# PROGETTO DEFINITIVO PER LA REALIZZAZIONE DI UN IMPIANTO DI PRODUZIONE DI ENERGIA ELETTRICA DA FONTE EOLICA E RELATIVE OPERE DI CONNESSIONE - VARIANTE NON SOSTANZIALE

## RELAZIONE TECNICO DESCRITTIVA DI ADEGUAMENTO TECNICO

N. Elaborato: 1.1

**Figura 3: Layout di variante con 11 aerogeneratori**

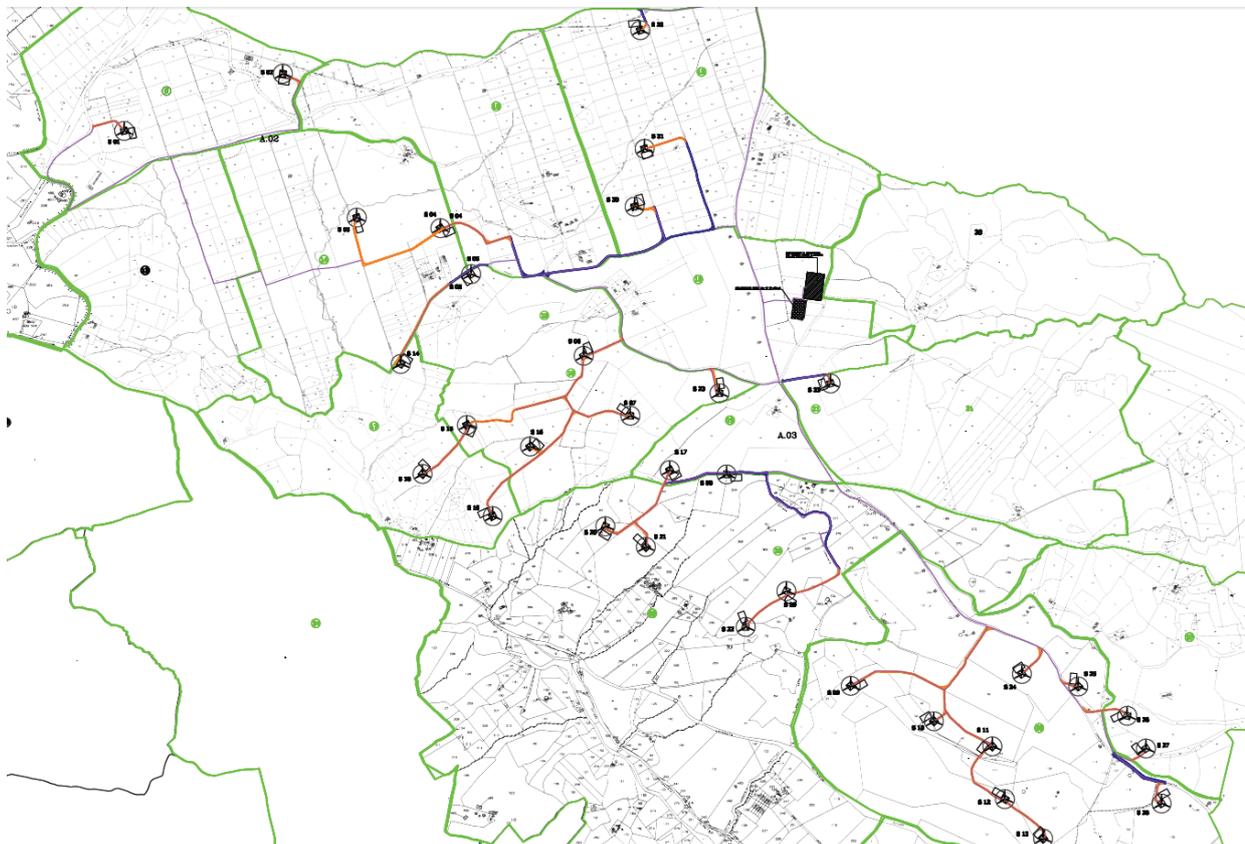
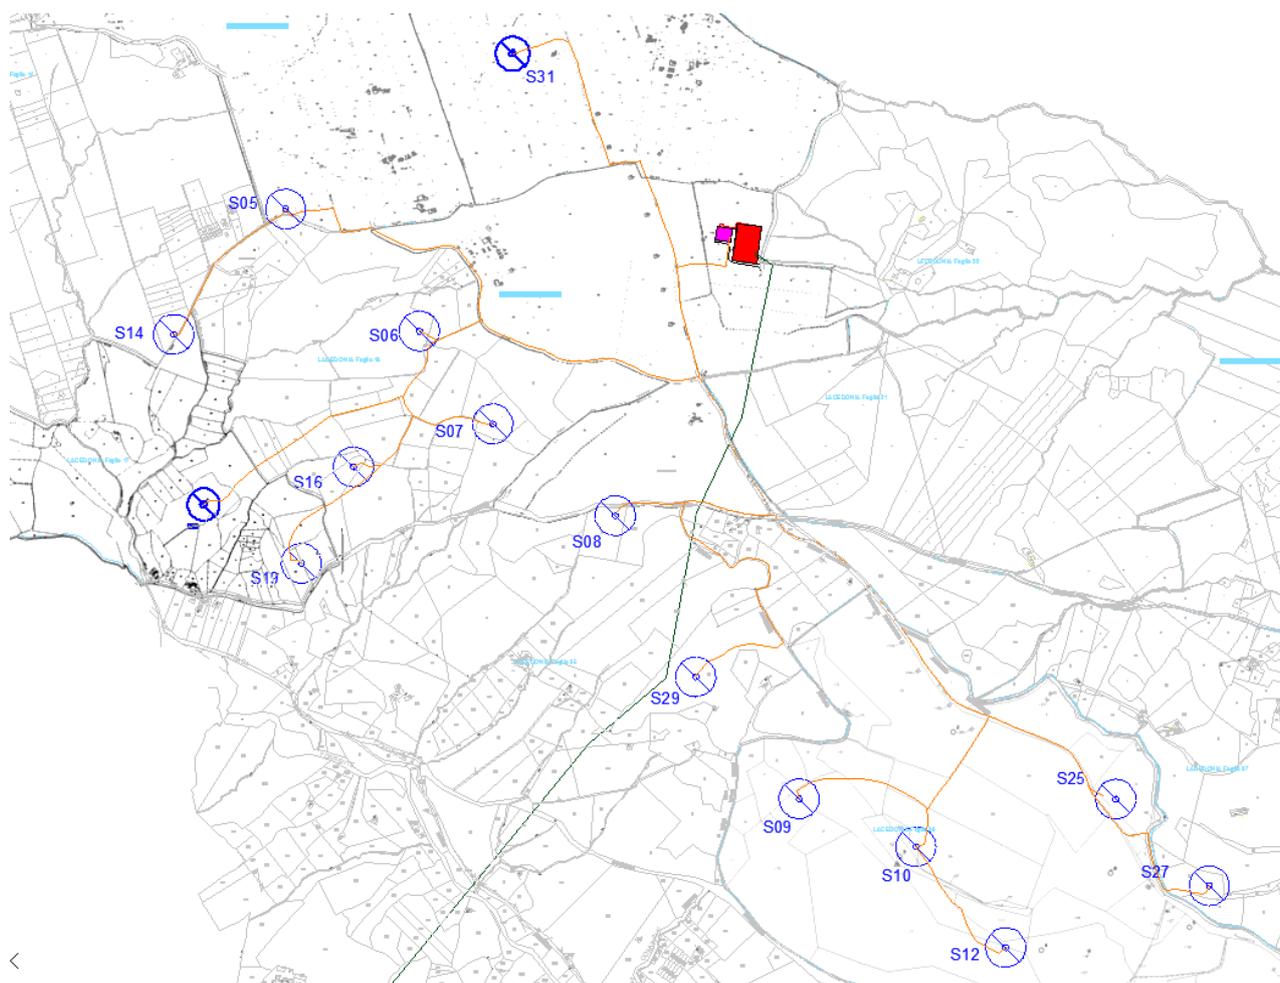
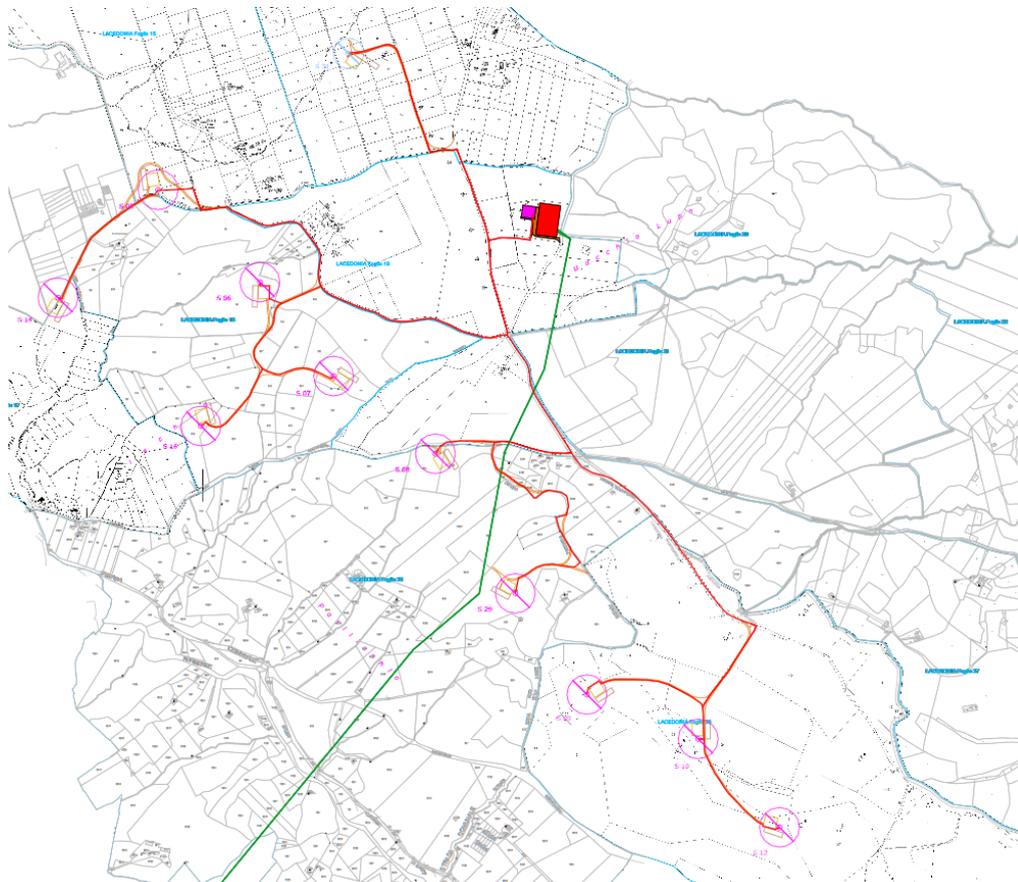
- eliminazione dei seguenti aerogeneratori: S01 – S02 - S03 - S04 - S11 - S13 - S15 - S17 - S20 - S21 - S22 - S23 - S24 - S26 - S28 - S30 - S32 - S33;
- modifica delle tipologie delle turbine
  - o S05 - S06 - S07 - S08 - S09 - S10 - S12 - S14 - S16 - S19 - S25 - S27 - S29 autorizzate con diametro pari a 136m altezza al mozzo 112m e potenza singola da 3,45 MW;
  - o S31 autorizzata con diametro 117m, altezza al mozzo 116.5 m e potenza da 3,45 MW;
  - o S18 autorizzata con diametro 110 mt, altezza al mozzo 120 m e potenza da 2,2 MW di potenza.

- spostamenti di alcuni aerogeneratori S05-S06-S08-S12-S14-S29 per ottimizzazione del layout e per motivi orografici;
- riduzione e adeguamento delle strade e cavidotti in base ai cambiamenti e alle riduzioni di cui ai punti precedenti;
- eliminazione della stazione di trasformazione 30/150 kV e relativa connessione.

Con la proposta di adeguamento tecnico indicata nel presente progetto si definisce un ulteriore riduzione del numero di turbine (da n.15 a n.11) e si illustrano le motivazioni e le scelte delle modifiche non sostanziali e che si riferiscono in particolare ai seguenti aspetti:

- riduzione del numero degli aerogeneratori
- cambio della tipologia degli aerogeneratori e modifica delle relative dimensioni;
- ottimizzazione del layout e per motivi orografici, mantenendo invariate le particelle catastali interessate;
- riduzione e adeguamento delle relative strade di accesso in base ai cambiamenti e alle riduzioni sopracitati;

La riduzione degli aerogeneratori prevede l'eliminazione dei seguenti aerogeneratori: S18 - S19 - S27- S25

- S05 – S06 – S07 – S08 – S09 – S10 – S12 – S14 - S16- S29 – S31.

Alcuni aerogeneratori, a causa delle dimensioni del rotore maggiore, subiscono dei piccoli spostamenti di entità tali che gli aerogeneratori e le opere accessorie interessino sempre le stesse particelle su cui già è stata emanata la Dichiarazione di Pubblica Utilità ed apposto il vincolo preordinato all'esproprio.

Le turbine hanno subito piccoli spostamenti, non sostanziali, per ottimizzare il layout, con nuovo diametro in funzione dell'orografia, dei vincoli esistenti (senza interessare nuovi vincoli), evitando di interessare nuove particelle catastali e facendo sì che gli aerogeneratori proposti garantiscano le distanze rispetto alla gittata (222m massima gittata Cfr. relazione 1.3 calcolo della gittata) rispetto a strade e recettori sensibili.

- n.11 turbine con:
  - altezza al mozzo: 101 m
  - diametro del rotore: 158 m
  - potenza nominale: 4.8 MW
  - h complessiva : 180 m

- n.1 turbina (S31) con:
  - altezza al mozzo: 98.3 m
  - diametro del rotore: 120m
  - potenza nominale: 2.5 MW
  - h complessiva : 158.3 m
